## NOTAT

OPPDRAAG	<b>Ingeniørgeologisk vurdering Hegra festning og De Værdalske Befestninger</b>	DOKUMENTKODE	10205798-RIGberg-NOT-002
EMNE	De Værdalske Befestninger	TILGJENGELIGHET	Åpen
OPPDRAAGSGIVER	<b>Forsvarsbygg</b>	OPPDRAAGSLEDER	Solveig Vassenden
KONTAKTPERSON	Johnny Gylland	SAKSBEHANDLER	Solveig Vassenden
KOPI		ANSVARLIG ENHET	10234013 Bergteknikk Midt

Figur 4: Oversikt over lokaliteter med befaringsobservasjoner ved nordre galleri. Merk at skravert område er angitt som lokalitet N13.

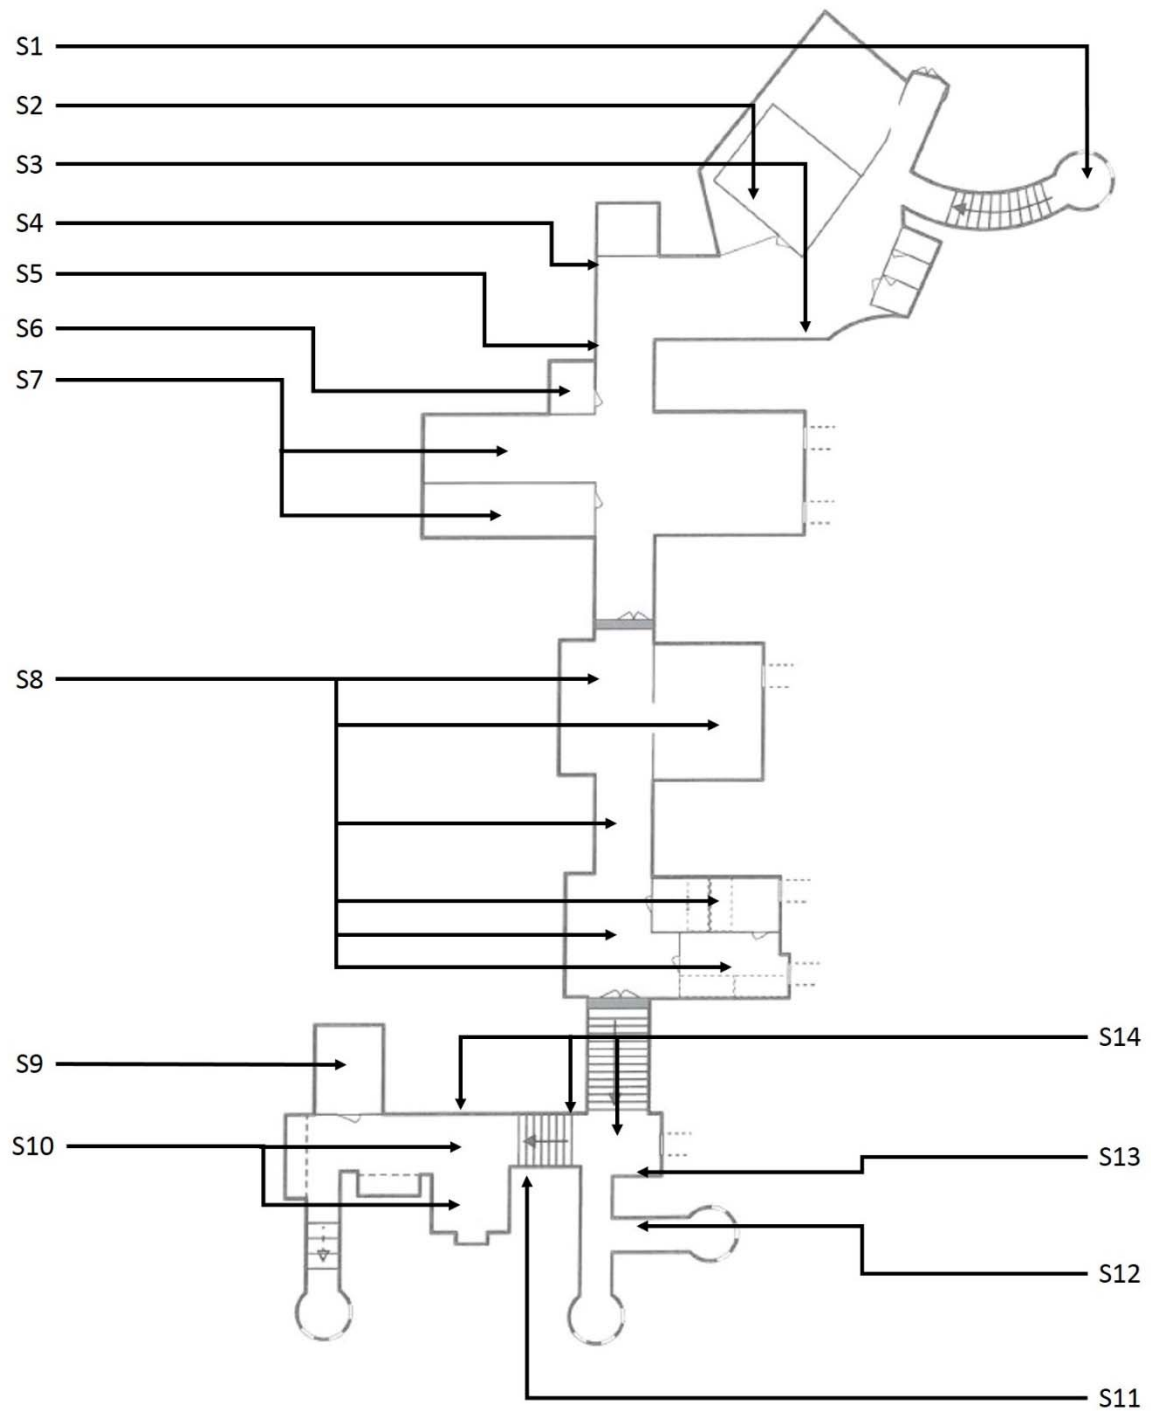
Nr:	Hvor:	Merknad:	Anbefalt tiltak:
N1	Østre vegg standplass kanon og gevær.	Bom i vegg.	1 bolt á 1,5 meter.
N2	Søndre vegg, vis à vi oljerom.	Delvis sprekkeavløst berg.	Rensk.
N3	Heng i gang mellom oljerom og brønn	Små, sprekkeavløste steiner i heng.	Rensk
N4	Søndre vegg vis à vi brønn.	Delvis sprekkeavløst berg.	Rensk.
N5	Østre vegg i gang ned til tambur, geværstilling.	Delvis sprekkeavløst berg i vegg.	Rensk.
N6	Østre vegg mellom tambur og WC.	Bom i vegg.	1 bolt.
N7	Søndre vegg mellom forlegningsrommene.	Bom i vegg/vederlag.	Rensk først, deretter 1 bolt.
N8	Nordre vegg i gang rett vest for ammunisjonsrom.	Bomt i vegg.	1 bolt.
N9	Sør vestre hjørne i ammunisjonsrom.	Sone med helt og delvis sprekkeavløst berg.	Rensk. Gjelder også videre nordøstover, i heng ammunisjonsrom.
N10	Dør i gang, øst for ammunisjonsrom	Øst for denne døra er pga. høyde under heng og til dels svært oppsprukket berg ikke utført kontroll med spett, kun utført visuelt kontroll.

N11	Mellomrom mellom bergvegg og vestre betongvegg maskinstasjon	Grovblokkig helt og delvis sprekkeavløst berg.	Sett opp stengsel for å forhindre ferdsel i dette området.
N12	Maskinstasjon og rekvisitt- / radiatorom	Disse rommene pt. Avstengt pga. vurdering av rassfare. Hengen er oppsprukket, med flere helt og delvis sprekkeavløste blokker.	Enten opprettholde avstenging, eller gjennomfør en grundig rensk før ny vurdering av boltebehov.
N13	Alt øst for dør, skravert i Figur 4.	Tett oppsprukket berg med til dels store helt eller delvis sprekkeavløste blokker. Enkel spettkontroll avdekket omfattende bom.  Hengen er stedvis understøttet med tømmerstokker.	I dette området frarådes det opphold før det har blitt gjennomført en omfattende rensk og påfølgende vurdering av sikringsbehov.  All ferdsel må skje på eget ansvar.

Bergmassen er markant dårligere øst for lokalitet N10. Her er høyden under hengen betydelig større enn i bergrommene vest for N10. Under vil de to delene av anlegget bli omtalt hver for seg.

Under befaringen ble det rensket ned mange mindre steiner fra heng og vederlag. Ved lokalitet N9 ble det rensket ned flere blokker på omkring 30x30x30 cm i tillegg til mange mindre steiner. Det er fortsatt behov for omfattende rensk i dette området, men pga. av plater i hang var dette ikke mulig på befaringsdagen. Platene må fjernes for å kunne utføre tilstrekkelig rensk ved denne lokaliteten. Etter rensk må det vurderes behov for bolting. Platene kan settes opp igjen etter utført rensk og kontroll. Det anbefales at opphold i dette området unngås før sikringstiltak er gjennomført.

I dette området har det blitt installert bergsikring i form av bolter og bånd, samt oppstempling av heng med tømmerstokker. Ut fra en visuell inspeksjon av utført sikring vurderes denne stedvis å ikke ha ønsket effekt. Dette skyldes i hovedsak ugunstig plassering og orientering av bolter og bånd.

Ut fra de forhold som ble observert på befaringsdagen vurderer Multiconsult den totale stabiliteten i denne delen av anlegget som ikke tilfredsstillende, og vi fraråder opphold i denne delen av anlegget inntil omfattende bergsikring i form av rensk og boltesikring er utført.

Heng, vederlag og vegger må spettrenskes før permanent sikring kan anvises. Utførende må selv vurdere behov for å installere arbeidssikring før renskarbeidene kan starte.

Ut fra synlige forhold antas det et permanentsikringsbehov på omkring 40 bolter. Det kan også bli aktuelt med bånd eller nett, avhengig av tilstand etter rensk.

Figur 5: Oversikt over lokaliteter med befaringsobservasjoner ved søndre galleri.

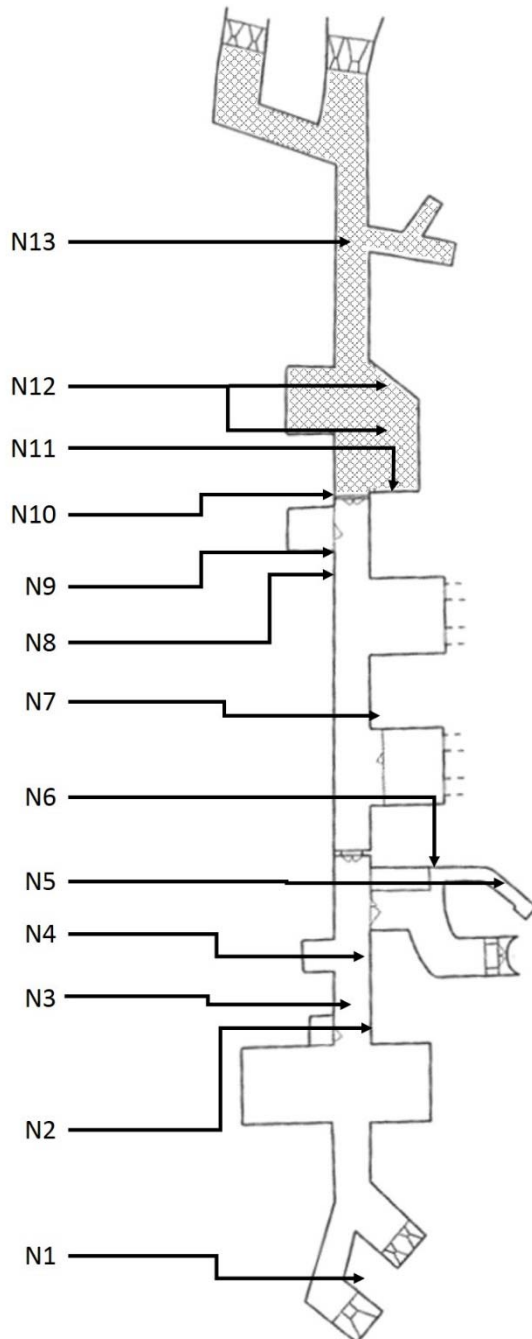
Nr:	Hvor:	Merknad:	Anbefalt tiltak:
S1	Tambur	Ikke sjekket.	
S2	Heng i aggregatrom	Heng er ikke fysisk kontrollert pga. høyde. Basert på visuell inspeksjon vurderes det som mulig med enkelte helt eller delvis sprekkeavløste blokker i heng.	Vær oppmerksom ved senere inspeksjoner.
S3	Vegg ved infotavle	Bom i vegg.	2 bolter.
S4	Vegg mellom brønn og ammunisjonslager nord	Bom i vegg.	1 bolt.
S5	Vegg inn mot betongvegg i ammunisjonslager nord	Delvis sprekkeavløst blokk.	Rensk.
S6	Ammunisjonslager nord	Bom i vegg.	2 bolter.
S7	Lager	Pga. plater i heng er ikke heng kontrollert. Det ble observert flere horisontale sprekker som kan medføre løse blokker i heng. Det ble også observert flere løse steiner i nedre del vegg, men dette vurderes å ikke utgjøre en risiko for besøkende pga. størrelse og lav høyde.	Vær oppmerksom ved senere inspeksjoner.
S8	Forlegninger	I disse rommene er det ikke noe synlig berg.	Vær oppmerksom ved senere inspeksjoner.

S9	Ammunisjonslager sør	Ikke noe synlig berg.	Vær oppmerksom ved senere inspeksjoner.
S10	Heng i gangareal	Mye løst i heng.	Grundig rensk av hele området.
S11	Venstre vegg/vederlag ved trapp opp mot kanonstilling	Bom i vegg/vederlag	1 bolt
S12 og S13	Stabbe/vegg mellom trapperom og nordre geværstilling	Bom i vegg	4 bolter á 1,5 meter.

S14	Trappegang opp mot gevær- og kanonstilling	Her ble det rensket ned ca. 1m <sup>3</sup> helt og delvis sprekkeavløst berg. Det gjenstår fremdeles sprekkeavløst berg både i heng, vederlag og vegg, og det er store områder med bomt berg i vegg.	9 bolter. Vurder supplerende bolting etter rensk.  2 rensk + generell rensk i heng, vederlag og vegger  Ta ned takplater ved topp av trapp opp fra forlegning og utfør grundig rensk. Behov for ytterligere bolting må avgjøres etter utført rensk.  Det anbefales ikke å oppholde seg nært vegg før sikringstiltak er gjennomført.
-----	--	---	---

Det ble ikke foretatt kartlegging av strukturer og geologi, men bergmassen fremstår hovedsakelig som middels oppsprukket og stabil. I nordre deler av anlegget ble det hovedsakelig observert klink berg. Ved lokalitet S10 og S14 er bergmassen til dels svært tett oppsprukket, og det er noe tegn til svak forvitring av bergmassen. Ved disse lokalitetene er overdekningen liten, og foliasjonen står nær vertikalt, parallelt med veggene i en nordøstlig-sørvestlig retning. Her ble det observert mye bomt berg og sprekkeavløste steiner og blokker. Under befaringen ble det rensket ned 3-4 store flak og mange mindre steiner, til sammen i underkant av 1 m<sup>3</sup>. Det er fortsatt stort behov for rensk i dette området, og Multiconsult anbefaler at takplater ved topp av trapp opp fra forlegning demonteres slik at det kan utføres rensk også i dette området. Behov for ytterligere bolting må avgjøres etter utført rensk.

Anbefalt boltesikring i dette området er primært for å ivareta totalstabiliteten i området og dermed forhindre større utrasinger, mens anbefalt rensk er for å hindre mindre nedfall som er til fare for besøkende. Multiconsult vurderer sannsynligheten for nedfall av stein og/eller blokker i dette området som så stor at vi fraråder unødvendig opphold i dette området før sikringstiltak er gjennomført.
